OGGETTO: Procedimento Autorizzatorio Unico Regionale relativo alla realizzazione di un “Parco tecnologico per la gestione dei rifiuti contenenti amianto (discarica per rifiuti non pericolosi, di cui all’art. 6 comma 4 del D.M. 27/09/2010 e s.m.i., sottocategoria discarica per rifiuti inorganici a basso contenuto organico o biodegradabile, ai sensi dell’art. 7 comma 1 lett. a) del medesimo D.M., con annesso impianto di sperimentazione consistente nell’inertizzazione di rifiuti a base di amianto mediante trattamento termico con microonde) presentato da UnUnirecuperi S.r.l. in loc. Castello di Serravalle nel Comune di Valsamoggia (Bo)

CONTRIBUTO ISTRUTTORIO E RICHIESTA INTEGRAZIONI

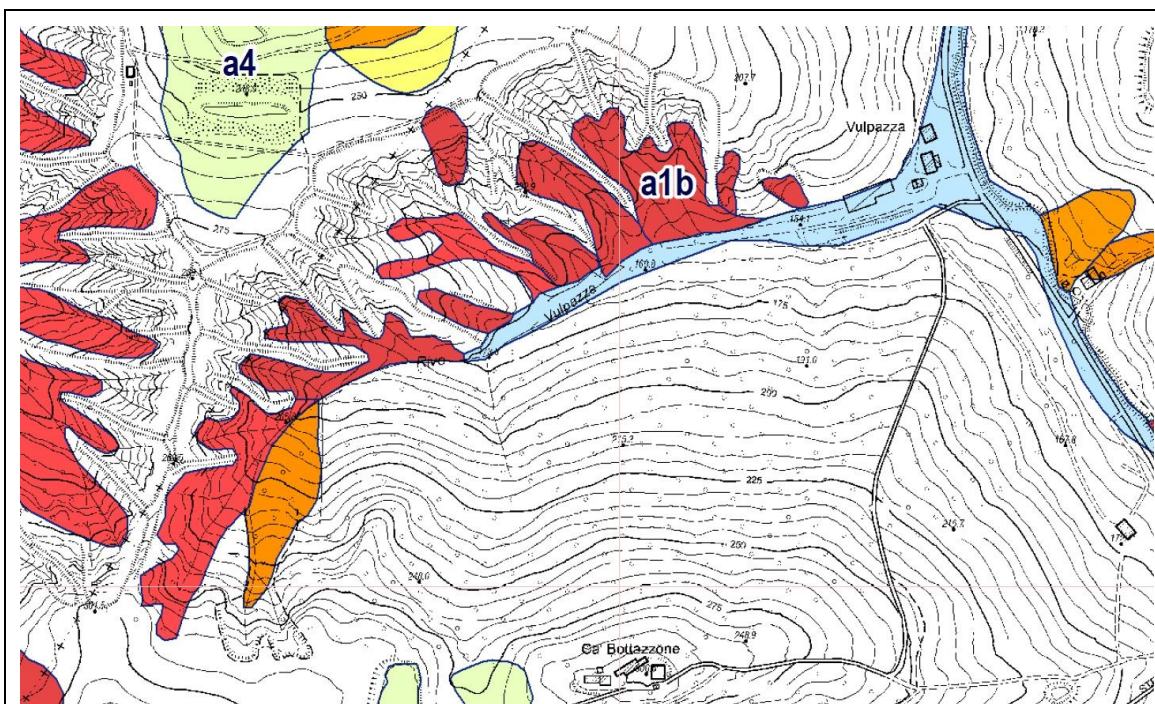
La suddetta Carta inventario è correttamente presa a riferimento anche dal Proponente nell’elaborato G.01.00 – Relazione geologica, geomorfologica e idrogeologica, alla fig. A.6.

Tralasciando il fatto che, mancando di VALSAT, la previsione URB.b* pare non essere stata verificata neanche dal punto di vista della compatibilità con il PAI, nonché il fatto che il quadro conoscitivo si limita a recepire la perimetrazione del dissesto senza provvedere alla sua classificazione, si rileva che gran parte del territorio interessato dall'intervento proposto da UNIRECUPERI è caratterizzato dalla presenza di frane attive di tipo "a1b: frane attive per scivolamento".

L'intervento proposto risulta pertanto non compatibile con i vincoli derivanti dalla presenza di fenomeni di dissesto classificati come "frana attiva" su gran parte dell'area interessata dai lavori.
